Piotr Szpakowicz
Radny Miasta Płocka

INTERPELACJA

Przedmiot, temat interpelacji: W związku z moimi wątpliwościami dotyczącymi prawidłowości oznakowania strefy płatnego parkowania w Płocku wnoszę:

Zdjęcie nr 1. „Darmowe” miejsce postojowe (brak oznakowania poziomego), brak możliwości technicznych wyznaczenia miejsca postojowego zgodnie z przepisami.

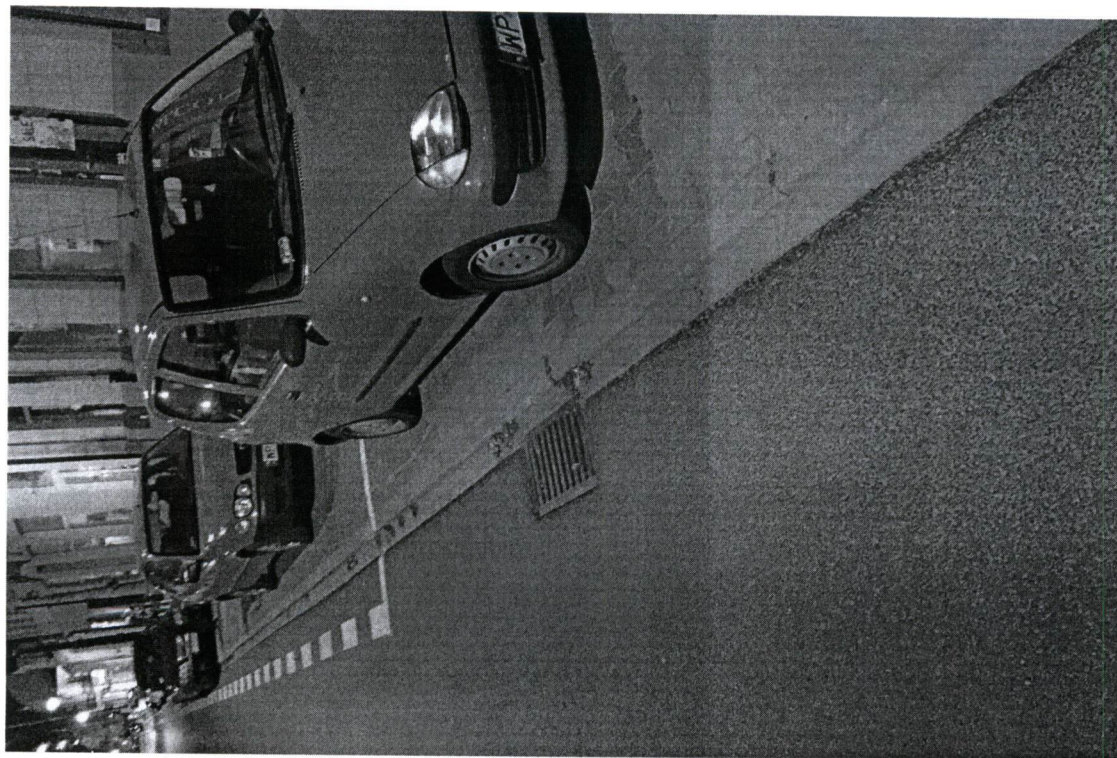
Po analizie wykonanych znaków poziomych i pionowych można w obrębie strefy płatnego parkowania wskazać kilkanaście takich miejsc (ul. Sienkiewicza, 1 Maja) (miejsc od których zgodnie z prawem nie można pobierać opłaty) (zdjęcia poniżej).

Znak D-44 niezgodny z przepisami.

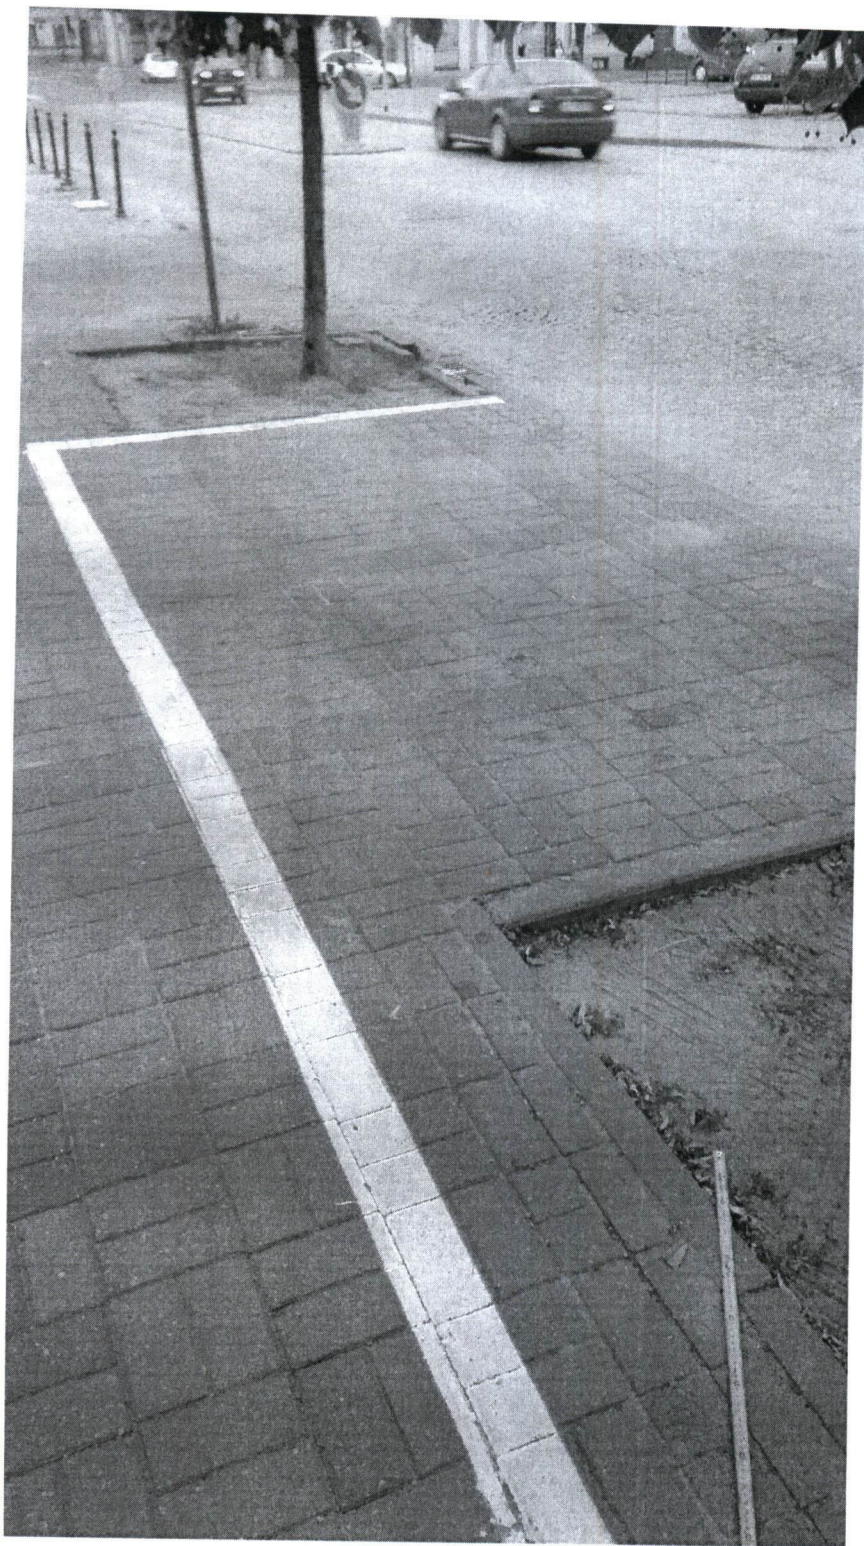
W Płocku nie ma prawidłowych znaków D-44 - brak określenia sposobu opłaty (tabliczka pod znakiem "opłata w parkomacie" nie wypełnia wytycznych tego rozporządzenia, gdyż jasno jest napisane że informacja ta ma się znajdować na znaku D-44), brak określenia dni roboczych i godzin w jakich należy opłatę wносить (zdjęcie poniżej).

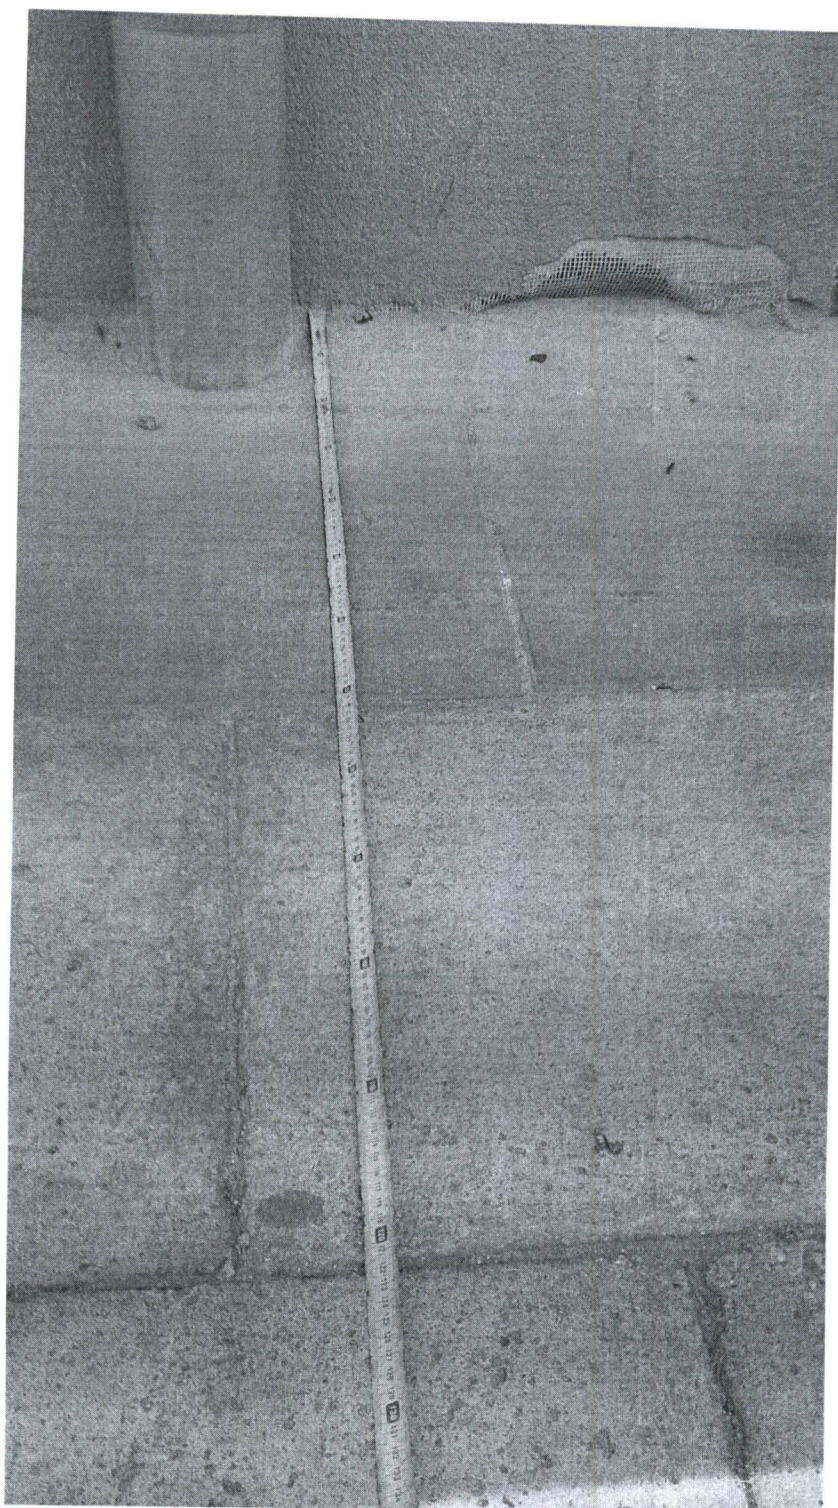
W Płocku wiele miejsc postojowych usytuowanych równolegle do ulicy nie spełnia wymogu 6m długości (ul. Sienkiewicza, ul. Kolegialna), a większość 2,5m szerokości (zdjęcia poniżej).

Długość i szerokość miejsca postojowego niezgodna z przepisami (ul. Bielska).

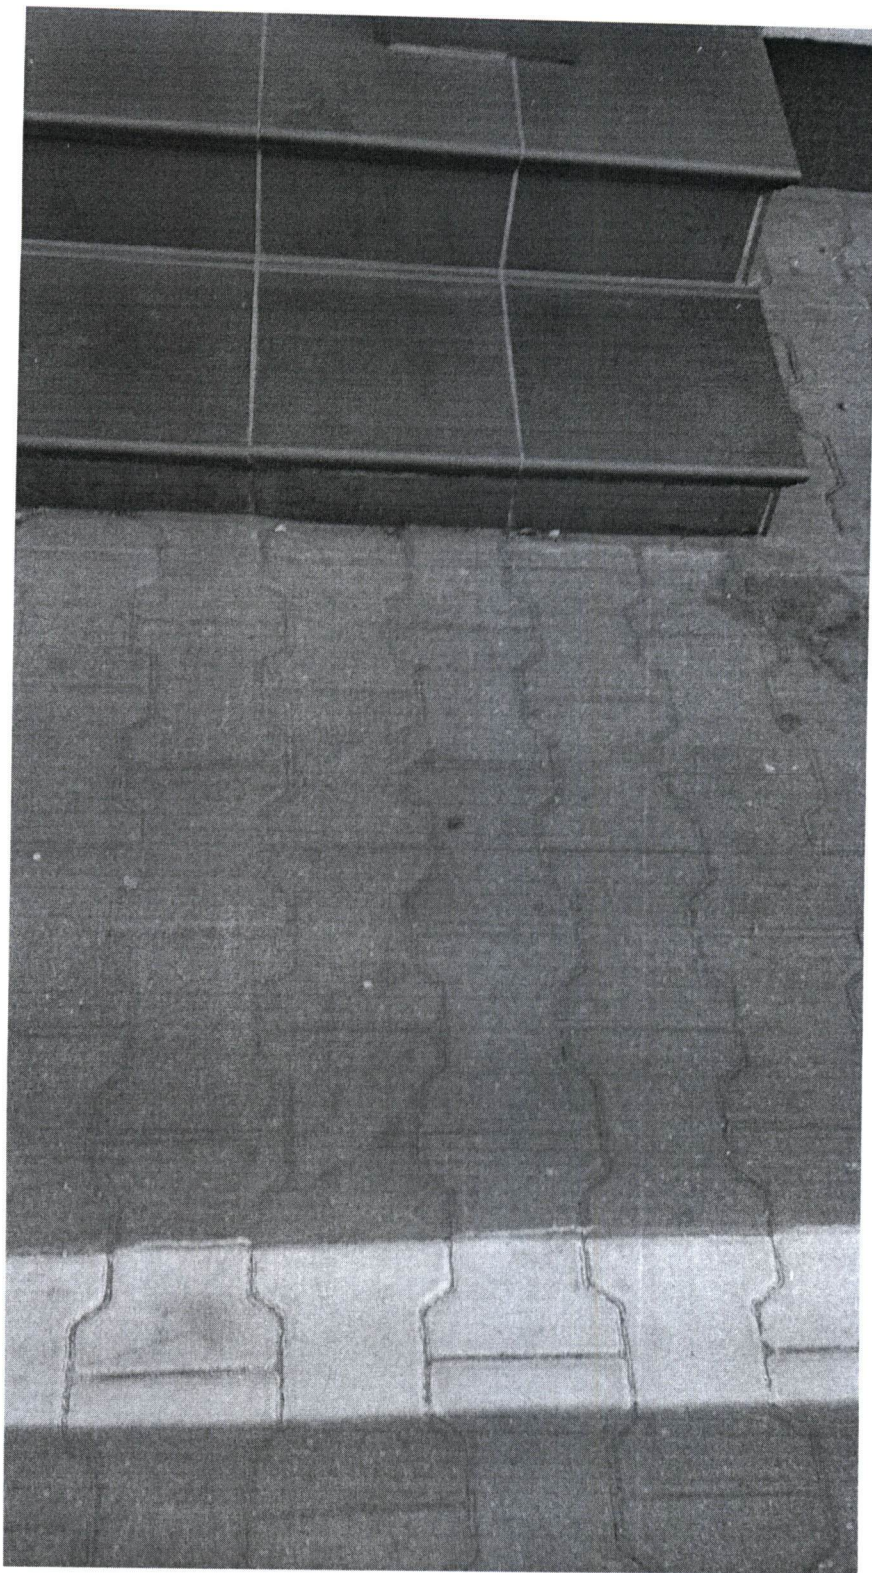
Za mała szerokość chodnika – niezgodna z przepisami (ul. Sienkiewicza)

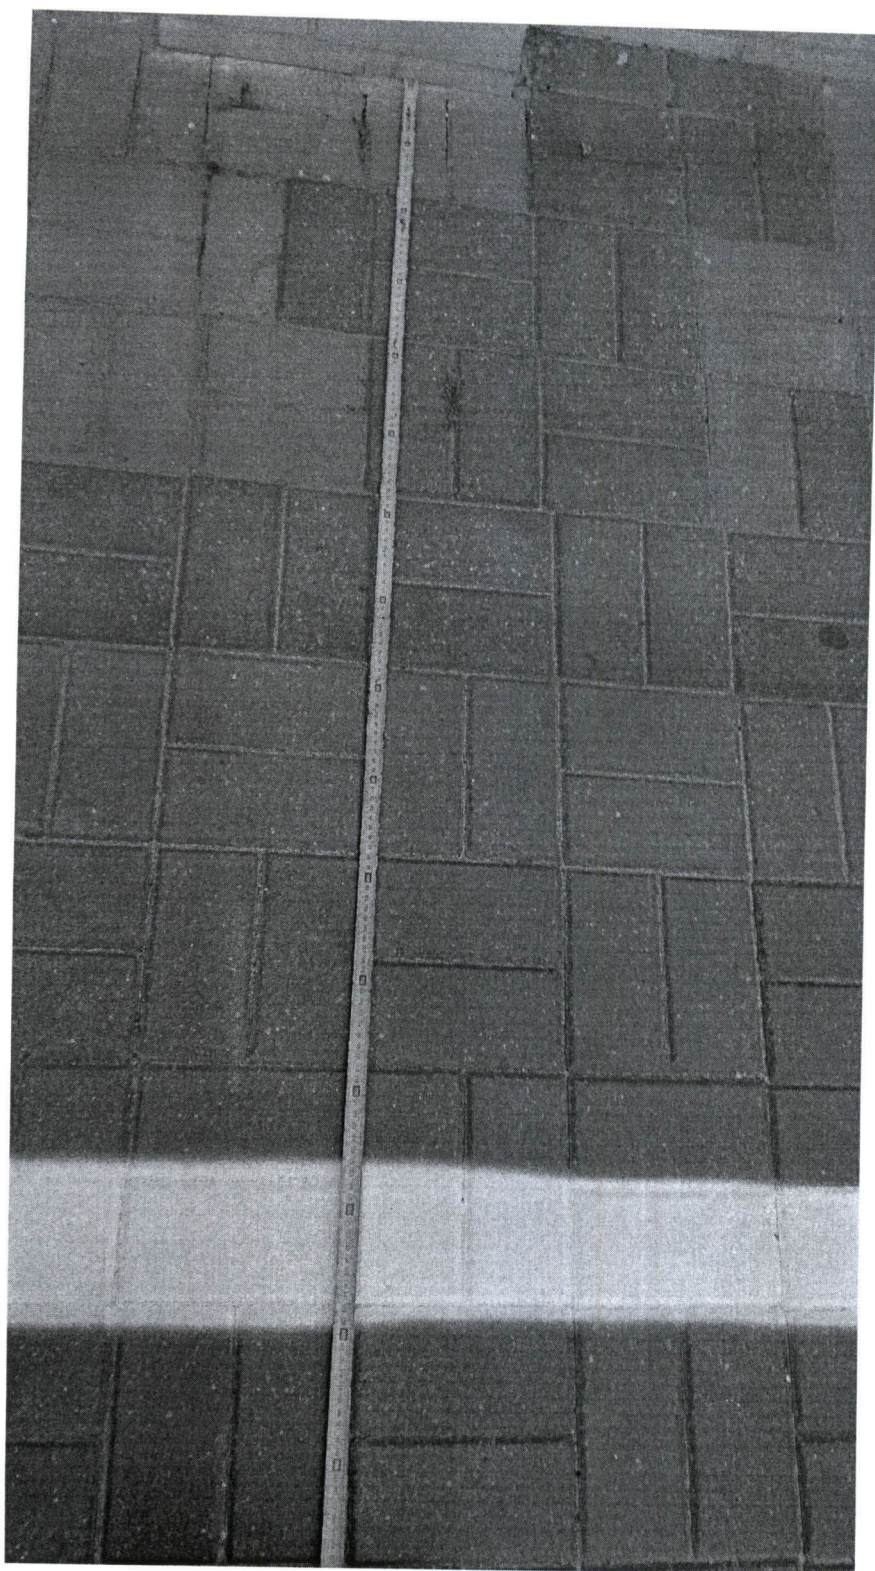
Za mała szerokość chodnika – niezgodna z przepisami (ul. Sienkiewicza)

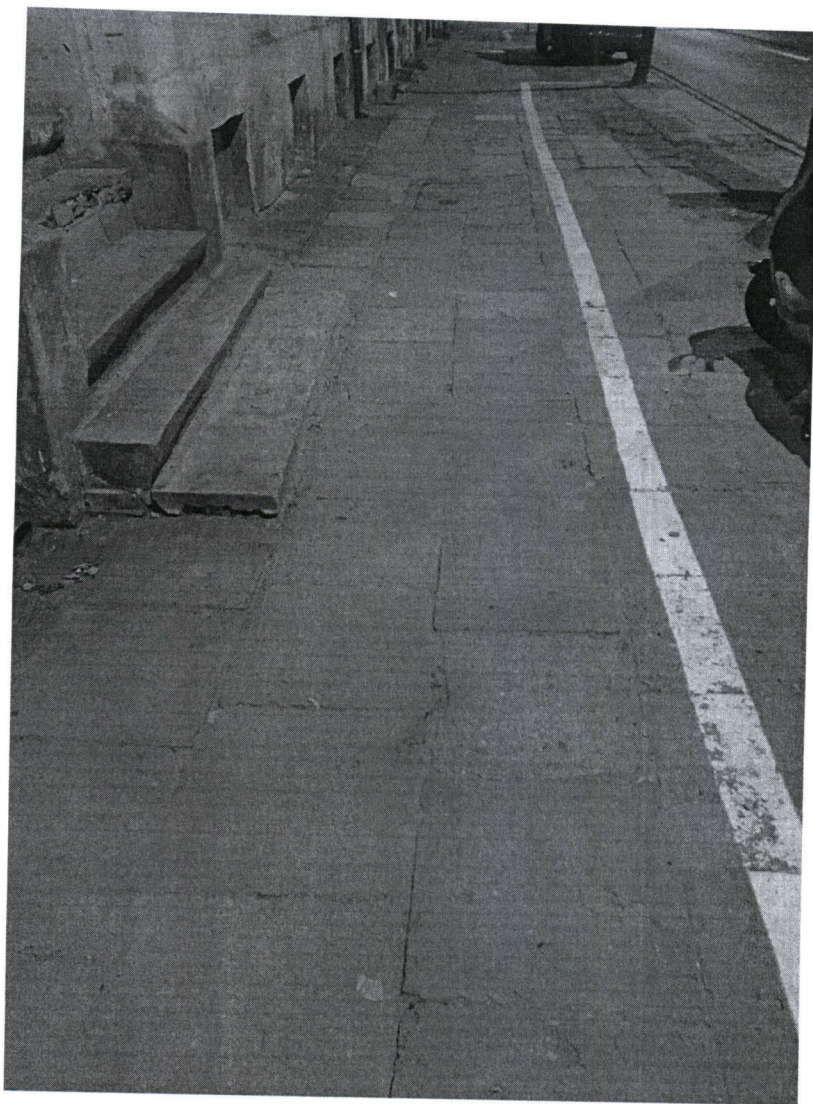
Za mała szerokość chodnika – niezgodna z przepisami (ul. Sienkiewicza)

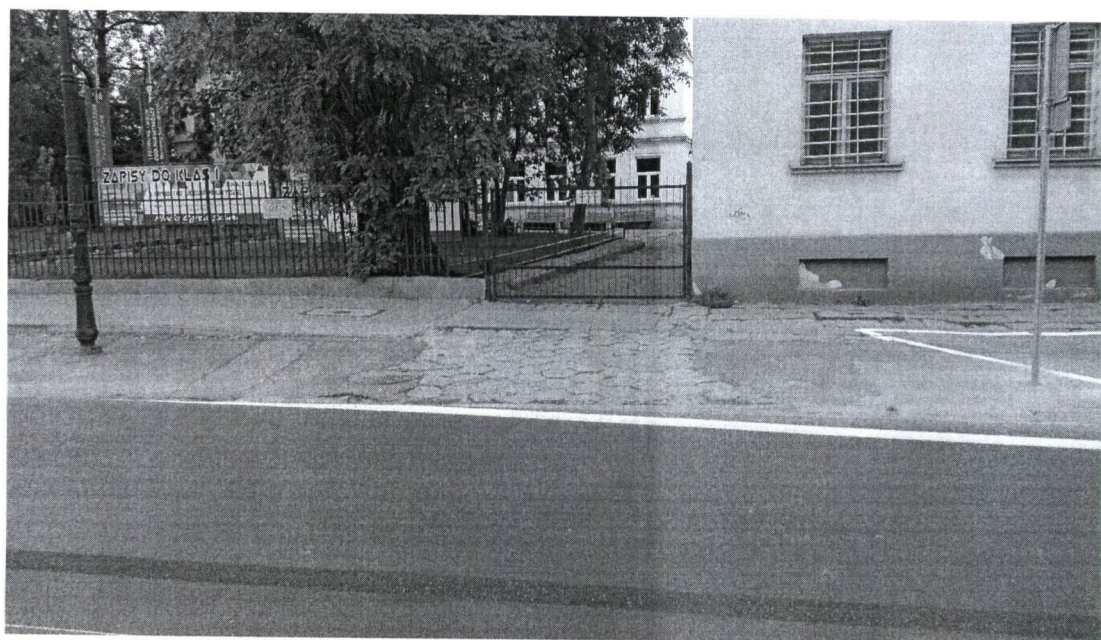
Miejsce postojowe za blisko przejścia dla pieszych (wymagane 10m).

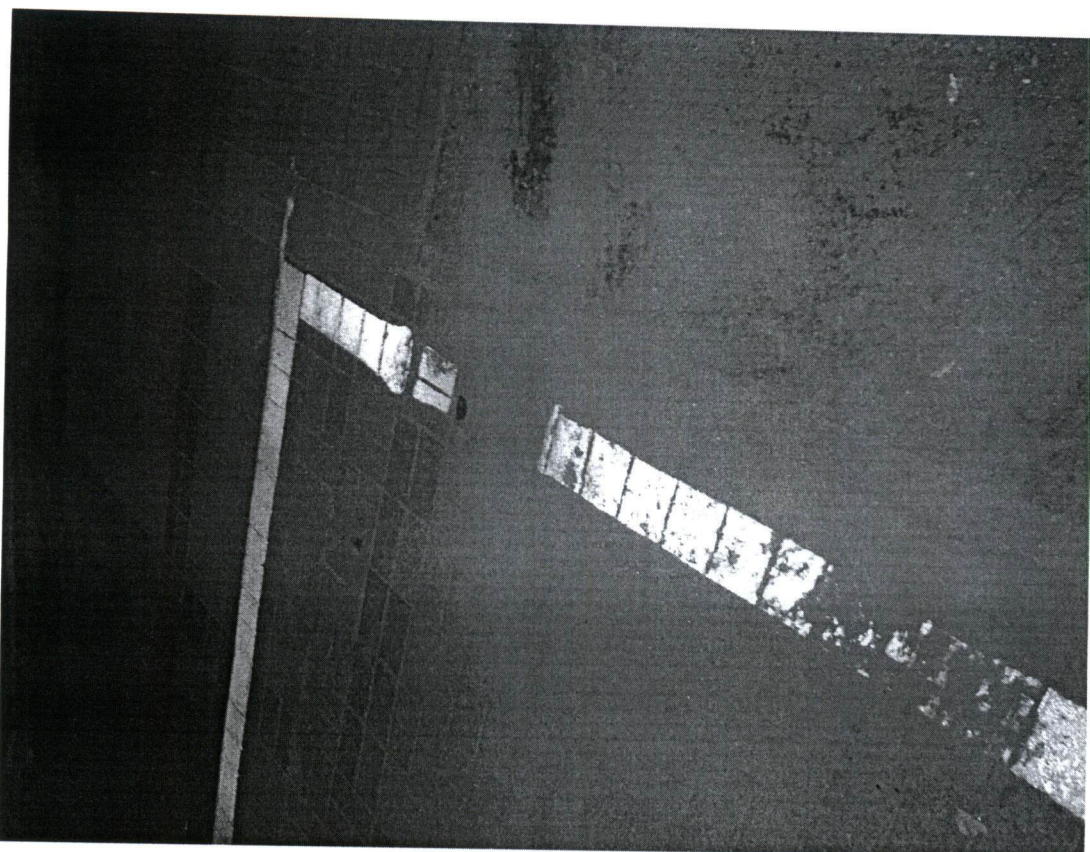
Jakość oznakowania poziomego (ul. Sienkiewicza), czy zabrakło farby?

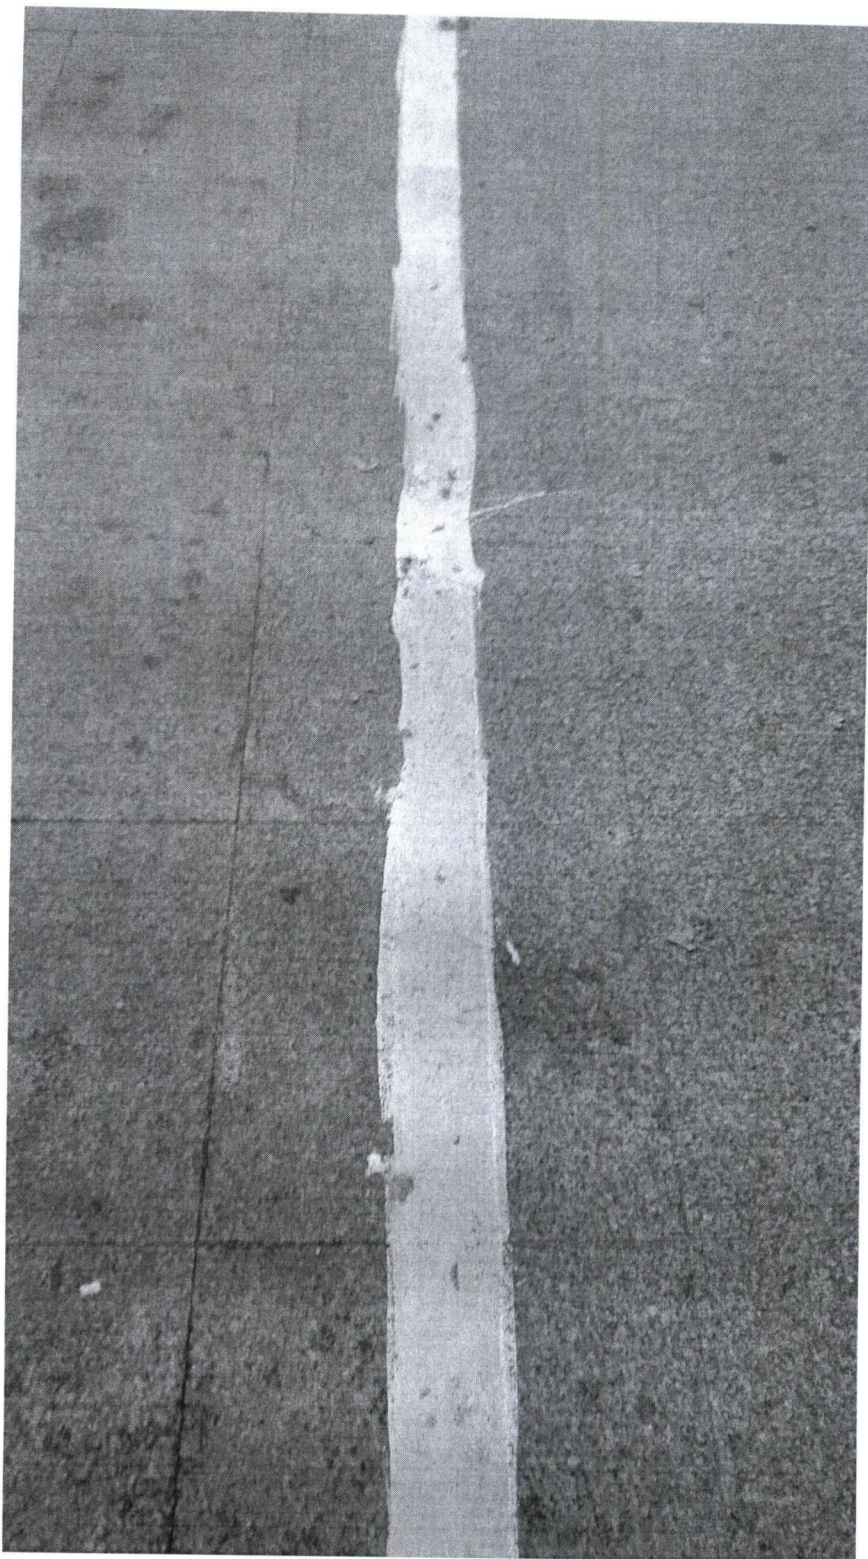
Jakość oznakowania poziomego, niezgodny z przepisami namalowany znak poziomy D-18.
